Gemeente Haarlem
Commissie Beheer

Haarlem, 13 maart 2016

Betreft: Wijzigingsvoorstellen DO HIORs
Noord en Schalkwijk

6. Snelheidsremmende maatregelen

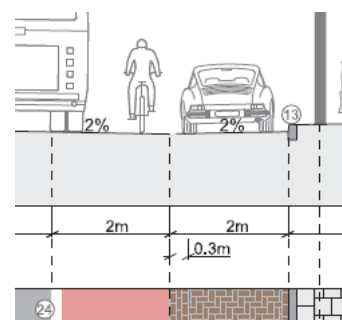
Bij de standaardprofielen wijkontsluitingswegen (= erftoegangsweg, dus 30 km/u) wordt genoemd: *“Terughoudend met drempels en plateaus. Indien noodzakelijk dan 50 km/u drempels/plateaus toepassen op busroutes”*. Op wijkontsluitingswegen zijn snelheidsremmende maatregelen nodig om de snelheid laag te houden.

Voorgestelde wijziging:

Schalkwijk: pas standaardprofiel A wijkontsluiting aan: snelheidsremmende maatregelen nodig.
Noord: Pas profieltype “wijkontsluiting” (p14) aan: snelheidsremmende maatregelen nodig.

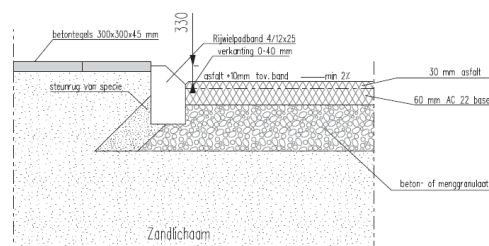
Neem in het HIOR ook als standaarddetail op dat ook bij kruispunten zowel links als rechts de banden à niveau liggen, omdat daar de snelheid van fietsers laag is. Juist bij lage snelheid en/of opstappen hebben fietsers meer ruimte nodig. Dit ook voor de doorsteekjes op kruispunten.

"Oneens; roept fout gedrag fietsers over de stoep en zelfs auto's over het fietspad uit."

Dit antwoord begrijpt de Fietzersbond niet. Het

wordt al vaak toegepast, zie voorbeeld op foto (oversteek Aziëweg). Uit oogpunt van voorkoming van (enkelvoudige) fietsongevallen is het verwijderen van hoogteverschillen gewenst. Van (hinderlijk) misbruik is geen sprake, omdat hier ook altijd masten, verkeerslichten oid staan.

Voorgestelde wijziging:

Standaard detail opnemen: banden bij kruispunten en doorsteekjes à niveau.
